# CASA ÁNGEL · ESTRUCTURA · CASOS DE REVISIÓN · 1/7

CASA ANGEL

EST-REV-01

Estructura · REV-01

### Caso 01 · Ascensor · cerramiento vidriado sobre muro de ho 1:30

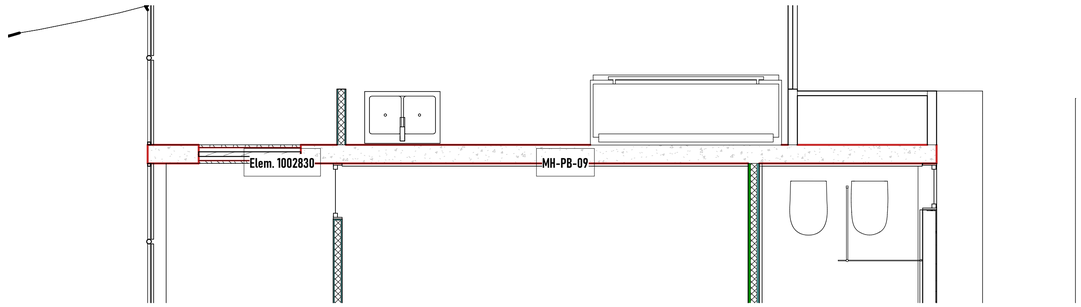
**Observación:** Caso ya documentado en Aberturas R3: el muro cortina MC-1020586 se solapa con el muro de hormigón 364138 y hay…
**Propuesta:** Definir con estructura si el vano del ascensor es un hueco en el tabique de hormigón (recorte del muro) o un c…
**Sin corrección geométrica (pendiente de aprobación).**

### Caso 03 · Solape / unión inconsistente en elementos estruc 1:40

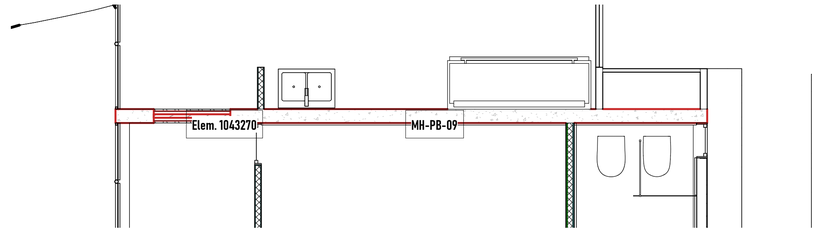
**Observación:** Highlighted walls overlap. One of them may be ignored when Revit finds room boundaries. Use Cut Geometry to em…
**Propuesta:** Revisar en planta y corte: unir o recortar (Cut/Join Geometry) solo después de validar cuál elemento manda; no…
**Sin corrección geométrica (pendiente de aprobación).**

### Caso 04 · Solape / unión inconsistente en elementos estruc 1:40

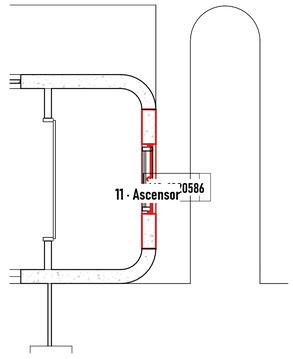
**Observación:** Highlighted walls overlap. One of them may be ignored when Revit finds room boundaries. Use Cut Geometry to em…
**Propuesta:** Revisar en planta y corte: unir o recortar (Cut/Join Geometry) solo después de validar cuál elemento manda; no…
**Sin corrección geométrica (pendiente de aprobación).**
